**Subject : RE: Plaatje conclusies en retour versie eindrapport**

Ik heb het eindrapport van gisteren 17.00 uur doorgelezen;  
Een paar kleine opm. verzoek dit te verwerken.

**Principeschets bromideverontreiniging (< 10 mg/l achtergrondwaarde)**

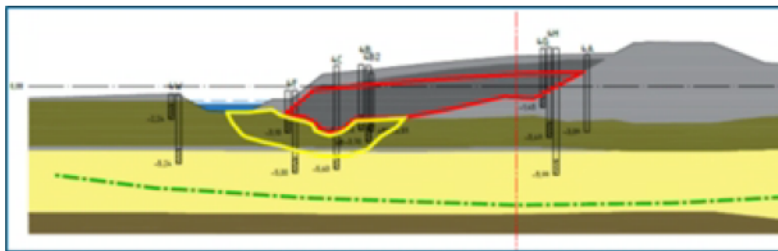
Graag beschikbare figuur bromide verspreiding opnemen bij figuur 3.2 en figuur 6.1; ter vervanging van het huidige plaatje

Gelet op onderstaan plaatje. grondwater bromide is 0,3 mg/l het VR .....niet 10 mg/l...???

Neem je dit ook nog op in je eindrapport bij conclusies, om situatie helder te maken.

Ter vervanging van het plaatje bij de conclusies.

- Rood = hoge concentraties 1200-1800 mg/l
- Geel = middelhoge concentraties 25-530 mg/l
- Groen = lage concentraties < 10 mg/l (is achtergrondwaarde)
